710 - INSP
ISO/IEC 17020
Origineel verslag

Verkoop [Afd 8.4.2]

Verslagnummer:
40/22062026/60811/71680/1

Inspectie adres: Engelstraat 131, 9040 Gent
(België)

Elektrisch bord

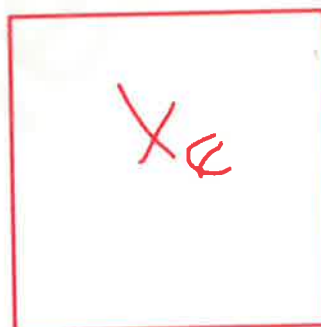
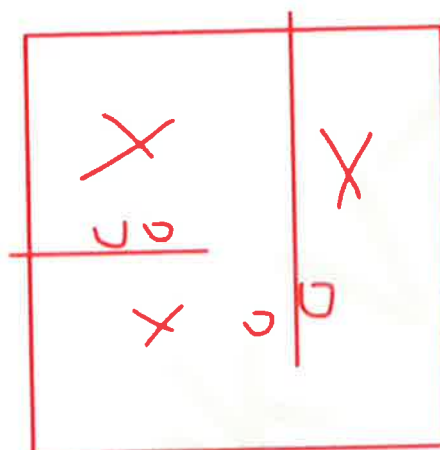
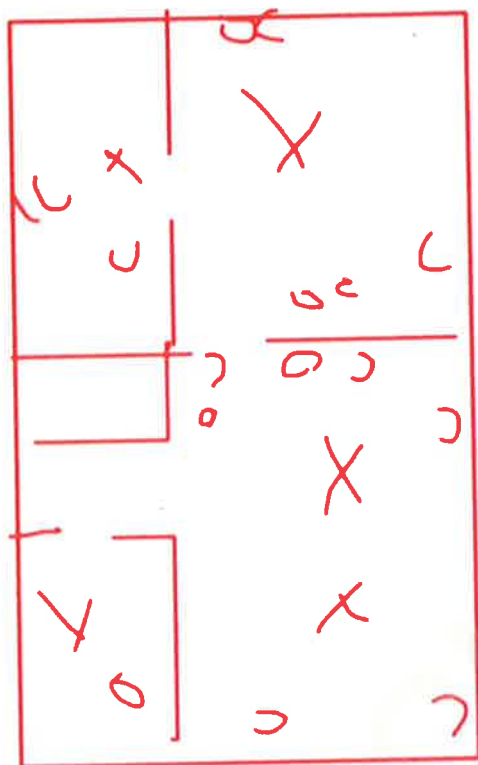
- De aardingsonderbreker is niet conform of afwezig. - oAfd 5.4.3.5
- De continuïteit van de PE, de stationaire toestellen klasse 1 en/of de equipotentiale verbindingen is niet verwezenlijkt. - oAfd 4.2.4.3

- De aarding van de stopcontacten zijn niet aangesloten op de aardingsgeleider. - oAfd 5.3.5.2.b
- De controle van een/meerdere foutlussen is niet afdoende. - oAfd 6.5.7.2.b.4.d; oAfd 6.4.6.4.b.4

- Het verdeelbord is onvoldoende gemarkeerd. Individuele markering, voedingsspanning en/of gevarendriehoek ontbreken. - oAfd 3.1.3.3; Afd 9.4.1
- Het eendraadschema en situatieplan zijn niet aanwezig. - oAfd 3.1.2.1

- De kringen, de onderbrekingstoestellen en of de beschermingstoestellen zijn niet duidelijk en zichtbaar gekenmerkt. - Afd 3.1.3
- De beschermingsgraad van de ruimte moet ten minste IPXX-D zijn voor ruimtes publiek toegankelijk en IPXX-B voor gewone ruimtes. - oAfd 4.2.2.3

- De geleider(s) zijn niet ingevoerd door middel van geschikte invoerwarters - Afd. 5.2.6.1
- Er bevinden zich differentieelstroombeschermingsinrichtingen van het type AC in de installatie, welke niet meer toegelaten zijn. - oAfd 5.3.5.3.a

- De houders van de penautomaten zijn niet uitgerust met een kaliberstuk. - oAfd 5.3.5.5.a
- Schakelaars / stopcontacten / aftakkingsdozen zijn niet conform bevestigd. - oAfd 5.3.4.2c; oAfd 5.3.5.2; Afd 1.4.1; Afd 1.4.2; oAfd 5.3.5.4
